Panamá, 23 de octubre 2024
DICOMAR-647-2024

DIRECCIÓN DE COSTAS Y MARES
INFORME TÉCNICO DICOMAR 113-2024

Segunda Información Aclaratoria del Estudio de Impacto Ambiental
“Recuperación de Fincas 294788 y N° 294790, mediante Relleno,
Conformación y Adecuación de Terracería”

Referencia de Memorando	MEMORANDO-DEEIA-0675-2709-2024
Ubicación	Claridad, Corregimiento de Punta Chame, distrito de Chame provincia de Panamá Oeste,
Nº de Expediente	DEIA-II-F-041-2023.
Promotor	WIND & WAVES, S.A.
Técnico asignados	Lic. Samira Kiwan, Departamento de Ordenamiento de Espacios de Costas y Mares.
Fecha de elaboración	Miércoles, 09 de octubre de 2024.

Imagen N°2. Sección 01K+500

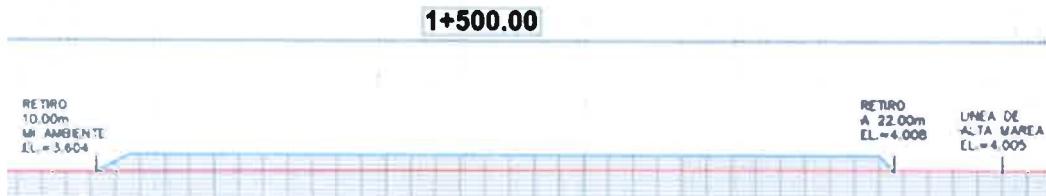
“...realizar el análisis con modelación de las condiciones actuales y a futuro con las terracerías propuestas para poder evaluar si las medidas propuestas son eficaces para el desarrollo de este proyecto...”

Analizada la respuesta presentada, no se realizó la modelación solicitada, por lo tanto, la información aportada no brinda el rigor técnico que permita determinar la viabilidad del proyecto, debido a que, al no presentarse el modelado que ilustre los escenarios de las interacciones del proyecto en el entorno, enfatizando que, la región históricamente registra cambios importantes en la dinámica costera, evidenciándose la erosión de la zona del proyecto por intervenciones del mar y las fuentes hídricas existentes.

estadísticos que representen y capturen patrones, relaciones y comportamientos en los datos, debemos señalar que no tenemos datos históricos del comportamiento de esta área de inserción del flujo y reflujo de agua de mar en terrenos de estas fincas, por lo tanto, reiteramos las características técnicas del relleno que proponemos.

Características técnicas del relleno: Cumpliendo con lo establecido y acordado se dejará un retiro externo de 22 metros desde la línea de alta marea y un retiro interno de 10 metros en la sección del canal natural central. Como ejemplo se incluye una imagen de la sección 01k+500.

Los espesores del relleno son variables dependiendo de las cotas topográficas y la superficie final establecida a los 7.00 metros sobre el nivel del mar (msnm). En la siguiente figura se establece una proporción referencial.

Con relación a Los taludes del relleno serán en proporción 1 V: 1.5 H, espesor mínimo de protección = 1.00 m Peso específico de las rocas = 2.6 Ton/m³ a 2.8 Ton/m³ Tamaño máximo de rocas = ver gradación del enrocado Tamaño mínimo de rocas = ver gradación del enrocado Geotextil No Tejido tipo NT4000 o similar.
